CUP 9803: Istanza per il rilascio del provvedimento di VIA integrata con la Valutazione di Incidenza e del Provvedimento Autorizzatorio Unico Regionale ai sensi dell'art. 27 bis del D.lgs. n. 152/2006 relativa al ***“Progetto per la realizzazione di un impianto eolico della potenza di 24 MWe nel comune di Bisaccia (AV) località “Serro Franceschiello e Piano Rinaldi” con relative opere e infrastrutture elettriche che consentiranno l'immissione in rete dell'energia prodotta alla sottostazione già in funzione in località “Formicoso” nel comune di Bisaccia (AV)”*** - **Proponente:** Balù S.r.l. UNIPERSONALE poi volturata a I.V.P.C. Power 8 SpA.

L'istanza in oggetto è inerente al rilascio del parere di Valutazione di Impatto Ambientale integrata con la Valutazione di Incidenza e del Provvedimento Autorizzatorio Unico Regionale ex art. 27 bis del D.lgs. n. 152/2006 e ss.mm.ii.

La Società IVPC POWER 8 SpA è promotrice del progetto definitivo per la realizzazione di un impianto di produzione eolica della potenza di **24 MW** nel Comune di Bisaccia (AV) località Serro Franceschiello e Piano Rinaldi con relative opere e infrastrutture elettriche che consentiranno immissione in rete dell'en

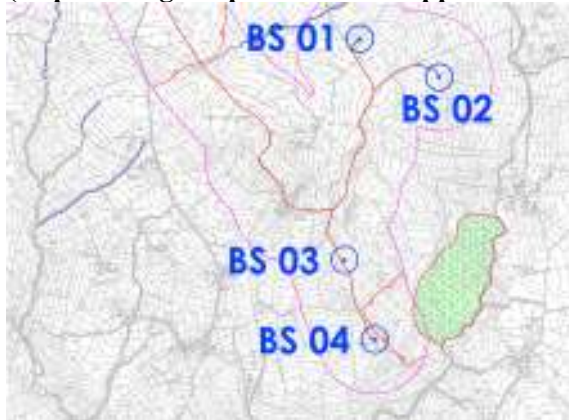
Nella richiesta di integrazioni (nota prot. reg. 273616 del 03.06.2024), sempre con riferimento ai pali di fondazione, è stato riportato che, a pag.12-13 di SIA_PGUTR si riporta **“Si esclude la posa su pali, a meno di sorprese a seguito di specifiche investigazioni geologiche e geotecniche da espletare in fase esecutiva”** contraddicendosi sia con quanto riportato nella medesima relazione **“Ciascun aerogeneratore è sostenuto da una torre...sostenuta da un plinto circolare su pali trivellati”** sia con la relazione preliminare del calcolo delle strutture SIA QPE R6 dove si dichiara che saranno realizzati 18 pali del tipo trivellati. Stesso dicasi per la figura 2 riportata a pag.12 di SIA_PGUTR la quale non corrisponde con la tavola riportante le opere fondali SIA QPE TAV.2. Chiarire univocamente la tipologia di fondazione prevista ed uniformare tutti gli elaborati in relazione ad essa. In fase di riscontro il proponente ha chiarito che verranno realizzati n. 18 pali di lunghezza pari a 18 mt.

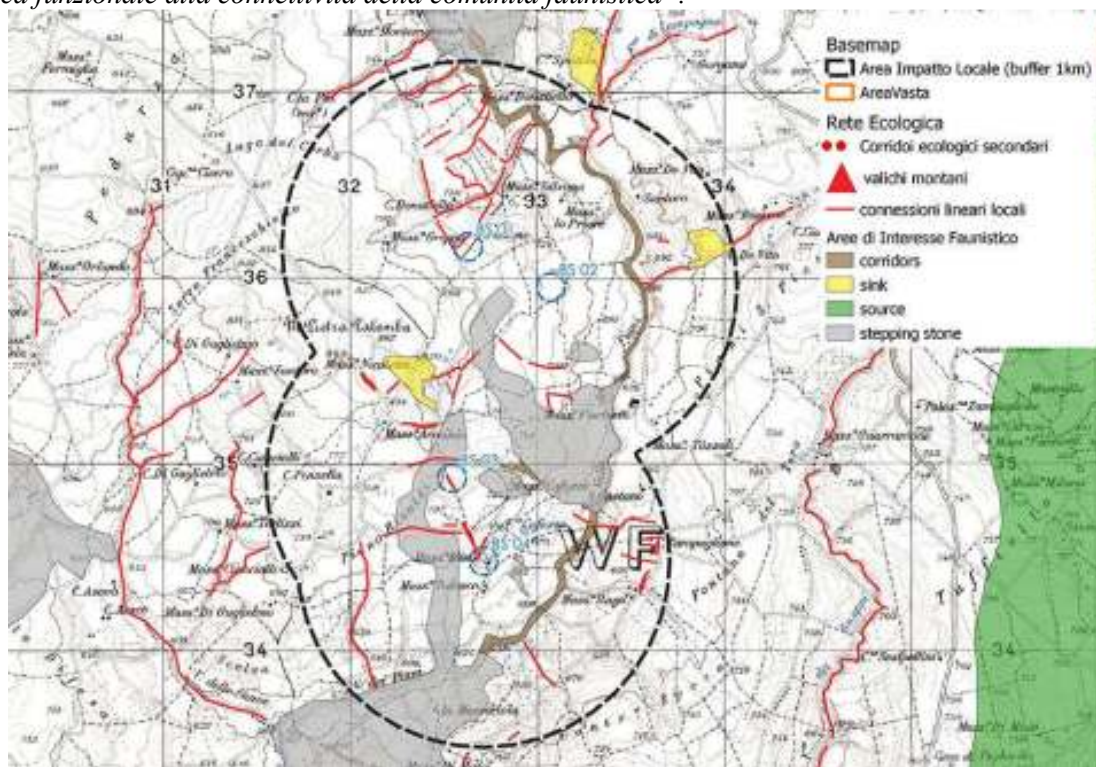
In merito alla connettività ecologica, nella richiesta di integrazioni (nota prot. reg. 273616 del 03.06.2024) è stato riportato che **"lo studio (§ 7.5 - Corridoi ecologici e rotte migratorie - SIA QA R.5) riconosce le macro-forme del paesaggio (bordi delle foreste, gli alvei dei fiumi e i valichi montani) come direttrici naturali che favoriscono gli spostamenti della fauna (migratoria o meno) su un territorio e dichiara che "sono tutti esterni all'area di impatto locale e marginali nell'area vasta". Allo stesso tempo, si omette di segnalare le forme di paesaggio di tipo lineare (siepi, filari) e areale (patches arboreo-arbustive) che vanno a costituire il sistema portante della rete ecologica locale. Integrare il SIA e la rispettiva relazione faunistica con dati puntuali e aggiornati in merito al grado di connettività ecologica dell'area di progetto, caratterizzando e mappando i diversi elementi del paesaggio. Inoltre, individuare la valenza ecologica**

di tali elementi per la comunità faunistica dell'area di progetto, soprattutto in riferimento alle specie bersaglio (Avifauna e chiroterrofauna)". In fase di riscontro il proponente ha riferito che "è stato analizzato il grado di connettività ecologica mappando i diversi elementi di paesaggio e individuandone una valenza ecologica funzionale alla connettività della comunità faunistica".

Dalla figura emerge che gli aerogeneratori BS-03 (soprattutto) e BS-04 potrebbero interferire maggiormente sui movimenti dispersivi locali senza però determinare un collasso irreversibile del sistema; infatti il corridoio ecologico della Valle dei Piani non rimane coinvolto direttamente dal progetto e se la propaggine distale di Piano Rinaldi dovesse perdere o limitare la propria funzionalità ecosistemica questa non determinerebbe un'interruzione irreversibile dei pendolarismi e dei meccanismi dispersivi i quali potrebbero utilizzare le altre connessioni presenti nell'area di impatto locale. Al momento sono in corso i monitoraggi della fauna selvatica che hanno come obiettivo quello di verificare/confermare o confutare tali ipotesi nonché acquisire dati puntuali sul fenomeno del pendolarismo e sulle rotte migratorie che interessano l'area vasta e di progetto".

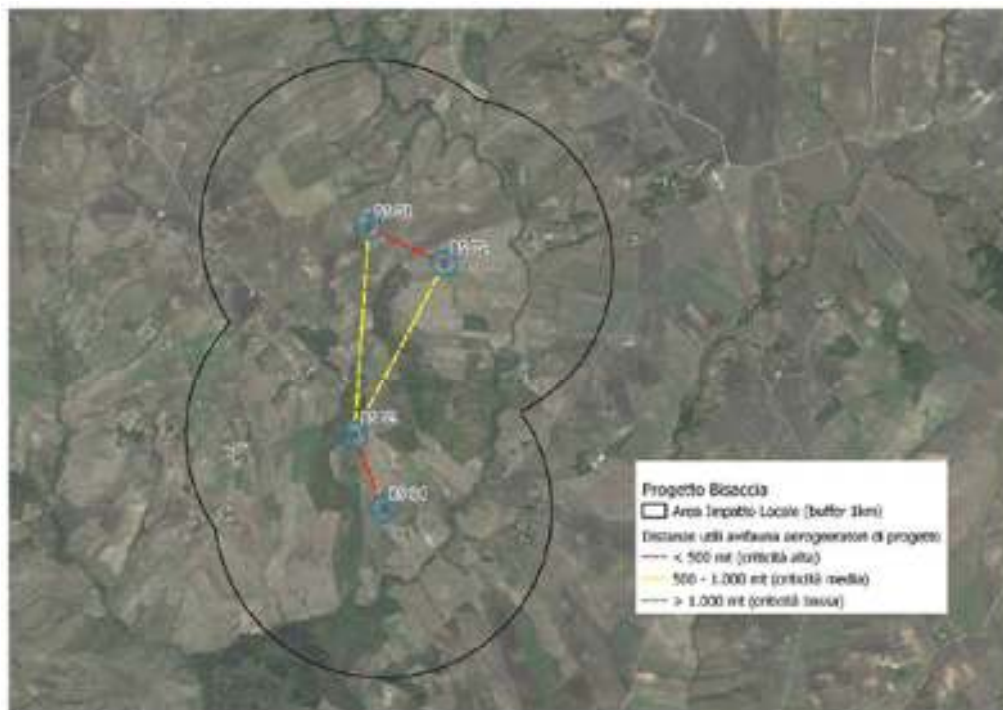
Con riferimento ai minieolici, nella seduta di Conferenza tenutasi in data 04.02.2025 questo Ufficio ha rilevato che mancava il riscontro, da parte del Comune di Bisaccia, della presenza di impianti di minieolico sul territorio comunale. Con nota prot. 5887 del 16.06.2025 il Comune di Bisaccia ha comunicato che nell'area Serro Francischiello – Piani Rinaldo *“non risultano procedimenti autorizzativi in itinere ai sensi dell'art. 6 del D. lgs. 28/2011(PAS) riferiti ad altri progetti os soggetti proponenti”*.
